Keuringsverslag van een elektrische laagspanning- en zeer lage spanningsinstallatie

NIET CONFORM

Datum keuring: 15/01/2026

Straatnaam Dennenbosdreef
Huisnummer 5
Busnummer
Postcode 2960
Gemeente BRECHT
Land België

Afbeelding schakel- en verdeelbord:

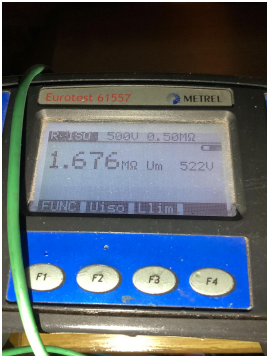
- I4.01 Hoofdequipotentiale verbinding(en) niet verwezenlijkt. (Boek 1 Onderafdeling 5.4.4.1. en 5.1.6.2)
- I5.01 De aanduiding van de stroomkringen en/of apparatuur, aansluitklemmen, enz dient aangebracht of vervolledigd te worden. (Boek 1 Onderafdeling 3.1.3.1. en 3.1.3.3.A. en 5.1.6.1)

- I5.02 Elke elementaire stroombaan moet met een hoofdletter aangeduid worden. Elk lichtpunt, contactdoos, moeten genummerd worden in volgorde gezien vanaf de beschermingsinrichting tegen overstroom. (Boek 1 onderafdeling 3.1.2.1.)

- I5.04 Verdeelbord is niet van klasse I of II. (Boek 1 Onderafdeling 5.3.5.1.A.)
- I5.10 De genaakbare, naakte onder spanning staande delen zijn onvoldoende afgeschermd. (Boek 1 Afdeling 5.1.4. en 4.2.2.3.)

- I5.14 De nominale spanning dient duidelijk vermeld te worden op een oordeelkundig gekozen plaats. (Boek 1 Onderafdeling 3.1.3.3.)
- I5.15 Een alpolige scheidingsschakelaar is te voorzien om bord volledig spanningsloos te kunnen zetten. (Boek 1 Onderafdeling 5.3.5.1.B. en nota)

- I7.01 De smeltzekeringhouders of houders van kleine vermogensschakelaars met pennen met een sectie kleiner dan 10mm² zijn niet voorzien van kalibreerelementen. (Boek 1 Onderafdeling 5.3.5.5.A.)
